五島調査官（平成 30 年 9 月 11 日）との打ち合わせ事項について（報告）

諏訪原城跡二の曲輪北馬出の整備について

門周辺

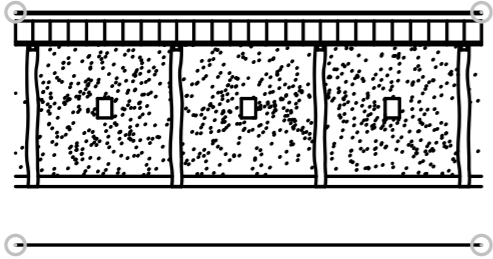
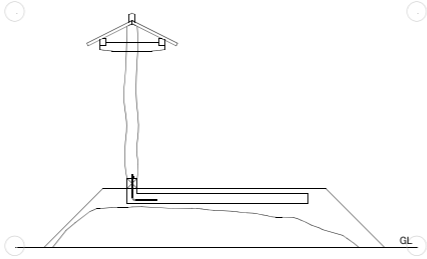
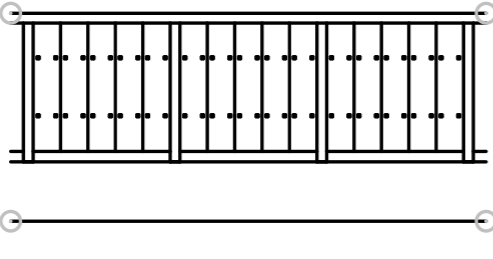
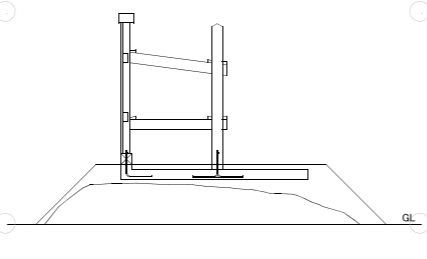
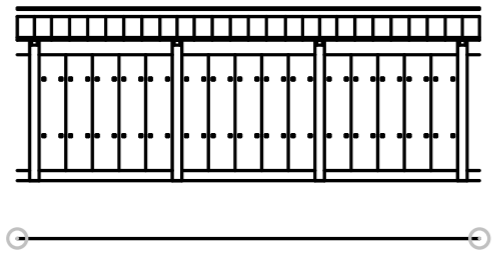
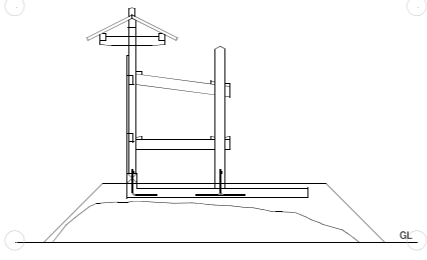
土墨幅と土塀 確認作業

北馬出に行く通路

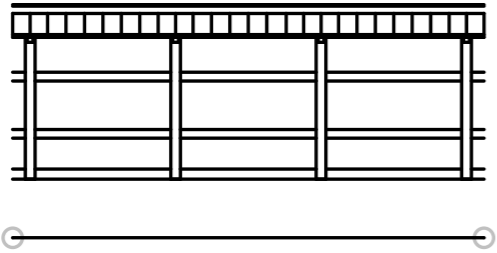
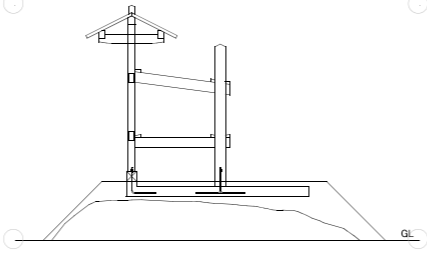
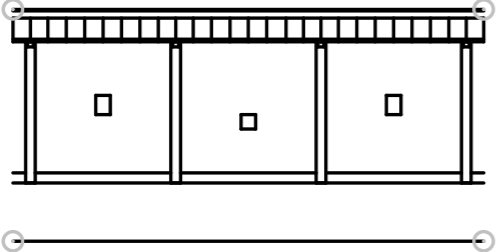
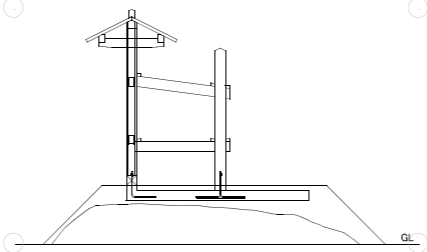
東側（通路）に関しては、再検討
